# E18 Retvet - Vinterbro

## Reguleringsplan

Notat

Prosjektets vurdering av verdianalysen

Fig.1: Analysegruppas skisse til ny kryssløsning ved Holstad

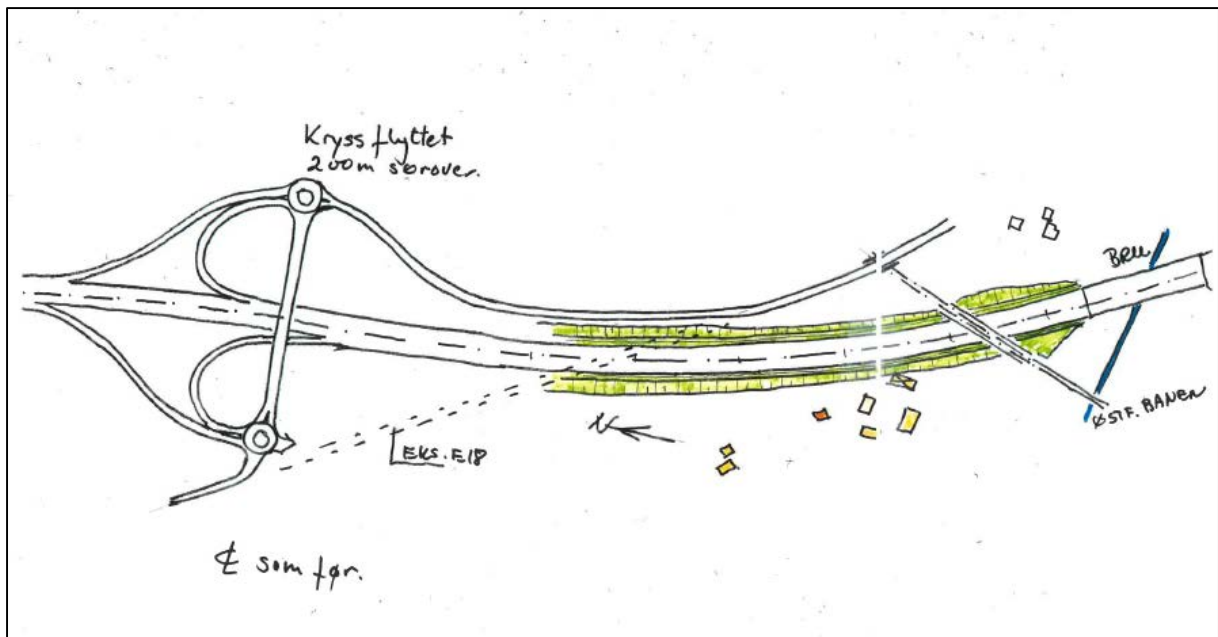
Verdianalysen foreslår at den 300 meter lange betongtunnelen erstattes med bru for jernbanen. I disse forslagene ligger betydelige besparelser også fordi linja heves. For selve Holstadkrysset vil foreslått løsning gi vesentlig kortere reisetid for brukerne av krysset, ved at krysset flyttes nærmere dagens Holstadkryss. Ny forbindelse mellom fv.152 og E18 blir da kortere. Det taler i tillegg for løsningen at de to nærliggende kryssene også er kløverkryss.

For selve Holstadkrysset foreslås en løsning der krysset flyttes 100-150meter østover. Dette vil gi reduserte reisetider uten at en beslaglegger mer dyrket mark.

Verdianalysen foreslår endret kryssutforming av Holstadkrysset (halvkløverkryss) og E18 i åpen skjæring med kort kulvert for Østfoldbanen.

Asplan Viak har etter innspill fra verdianalysegruppa tegnet opp en linje med kort kulvert under jernbanen og ny utforming av kryssområdet på Holstad.

- E18-linje er hevet og linja ligger lettere i terrenget og gir en bedre kjøreopplevelse
- Med halvkløverløsning ligger gang- og sykkelvegen logisk, med akseptabel stigning og uten kryssing av ramper/lokalveg/fylkesveg.
- God og logisk linjeføring for lokalveg
- Krysset er godt terrengtilpasset
- Bedre reiseopplevelse
- Lavere kostnader enn tidligere foreslått løsning (100 millioner)

- Støymessig ugunstig for et gårdstun og to boliger som ligger tett inntil jernbanen og E18.
- Kan gi større støyutbredelse, men det er få boliger i området.

- Det går et villtrekk gjennom området, som kan komme i konflikt dersom det ikke er tilstrekkelig med en kryssing på Sneissletta
- Ikke opplagt hvor en evt. ny fv.152 skal koble seg på kryssområdet

Planteamet anbefaler løsningen, og vil arbeide videre med verdianalysens forslag til kryssutforming og løsning for kulvert under jernbanen.

Fig.2: Analysegruppas skisse til bussknutepunkt ved Nygård

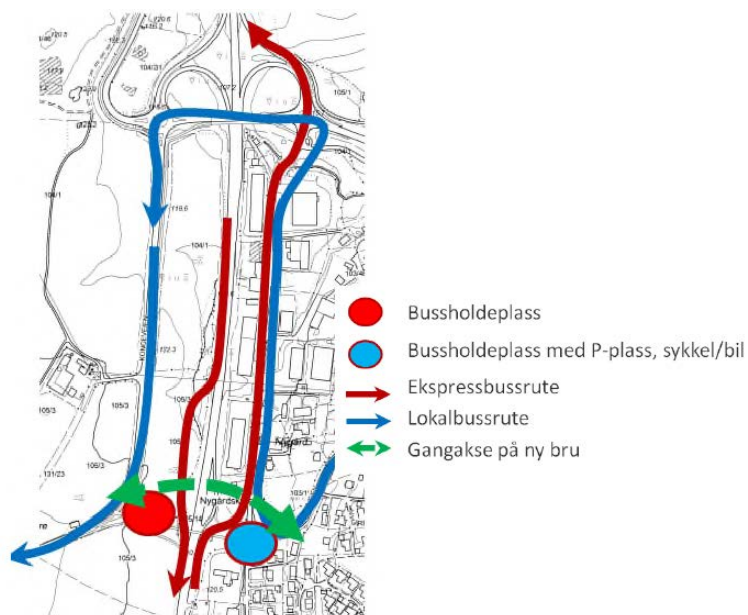
Verdianalysen foreslår å lage en felles holdeplass for ekspress- og lokalbuss i «gamle Nygårdskrysset», øst for E18 (se figur). Verdianalysen foreslår å fjerne Leonardo da Vinci bru og erstatte med en ny gangbru som er universelt utformet. Dersom Leonardo da Vinci bru ønskes beholdt, mener analysegruppa at ny E18 må bygges etter forutsetningene fra da brua ble planlagt, og ikke senkes ytterligere for å få plass til bredere vegstandard.

Prosjektet vurderer fortsatt om Leonardo da Vinci bru skal beholdes eller ikke. Dette vil avklares før jul 2015. Leonardo da Vinci bru er ikke kun en gangbru, men et kunstverk som prosjektet må ta hensyn til i planleggingen av utvidet motorveg. Dersom brua skal beholdes, vil veglinja bli senket noe for å ta hensyn til blant annet krav til fri høyde og midtdelerbredde for ny E18.

I dialog med busselskapet som betjener E18 (ekspressbuss), er ønsket plassering av holdeplasser i Nygårdskrysset. Her er det samme mulighet for omstigning til lokalbuss som ved «gamle Nygårdskrysset». I tillegg er det nylig etablert næringsvirksomhet vest for krysset som vil kunne bruke kollektivtransport til arbeidsplassen dersom det tilrettelegges for det. Planteamet velger derfor ikke å gå videre med analysegruppas forslag til løsning.
